Fra: Jan Tore Hvidsten <jthv@online.no>
Sendt: mandag 6. mai 2019 20.17
Til: Silje Aileen Hjortland Haukedal
Kopi: firmapost@bof.no; Katrine Bjordal Midttun; Postmottak Radøy
Emne: Re: sak 19/567 gbnr 43/99

Synar til dykk søknad om etablering av gapahuk, flytebryggje og plattung.

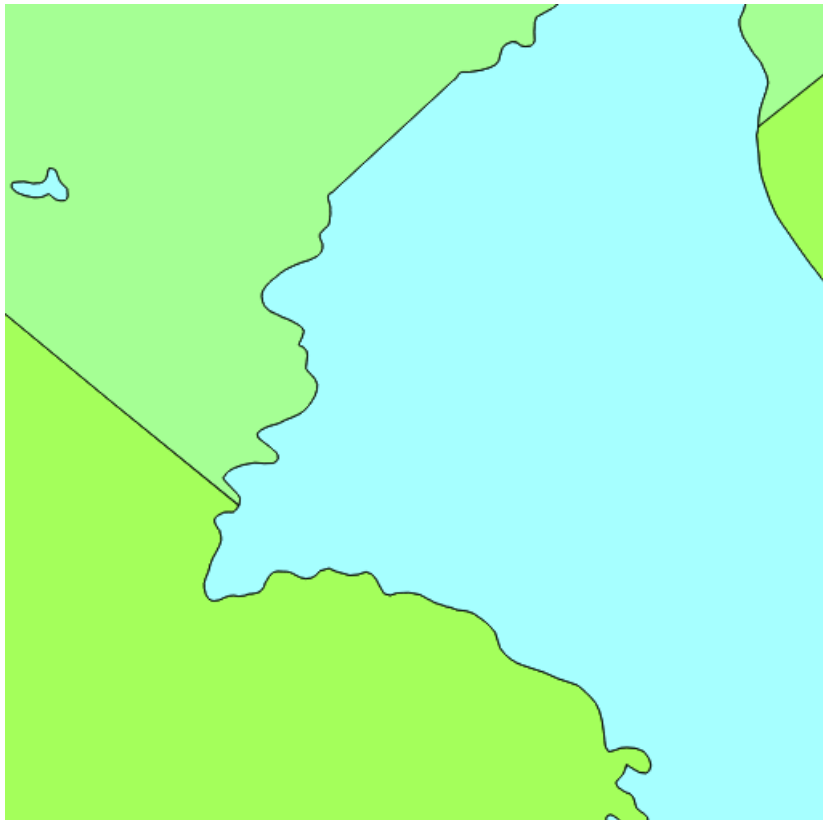
For at kommunen skal kunne handsame søknaden må alle tiltaka vere teikna inn på situasjonsplanen, og det må vere målsatte teikningar.

Det er ikkje tilstrekkeleg at det er sendt inn eksemplar på andre gapahukar.

Det må også kome tydelig fram kva tiltak det søkast om. Det er nemnd gapahuk, flyebryggje, treplattung og sti, men i søknadsskjema kjem det berre fram gapahuk og flyebryggje.

Kommunen vurderer at tiltaka er i tråd med arealformål friområde på land, men flytebyggje er ikkje i tråd med naturområde i sjø.

Tiltaka er vidare plassert innafor 100 meters beltet frå sjø og krev dispensasjon frå byggeforsbodet i pbl § 1-8.

Det må dermed søkast om dispensasjon frå arealformål naturområde i sjø og byggeforsbodet i strandsona, jf. pbl. § 1-8.

Det må ligg føre førehands uttale frå Bergen Hamn.
